## TEKNISKT MEDDELANDE

OMBYGGNAD AV AMPEX TERMINAL TILL WORKSTATION DATOR

TEKNISKT MEDDELANDE

SBC 80 KORTET  
-----

Kortet sett från lödsidan

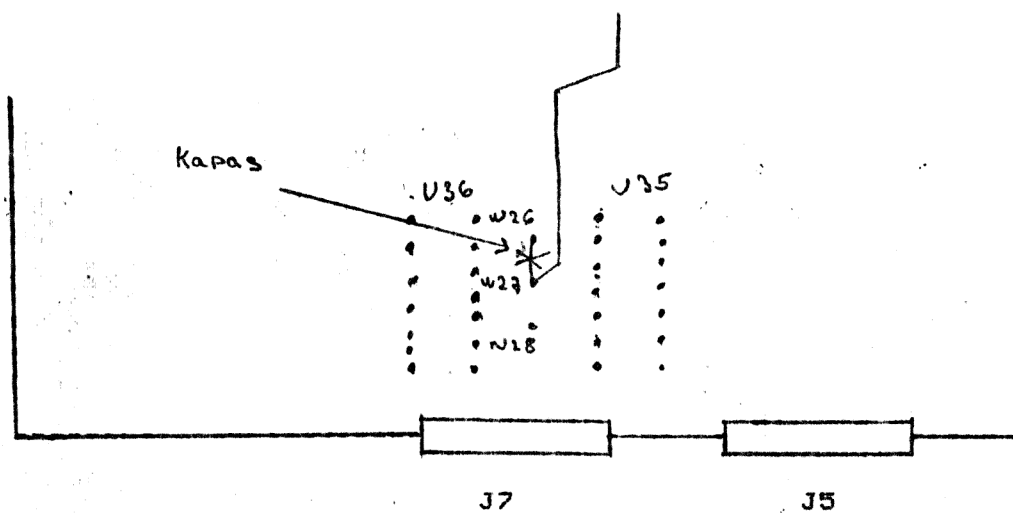
REVIDERING PÅ AMPEX KORTET:

KAPA FOLIEN MELLAN W26 OCH W27
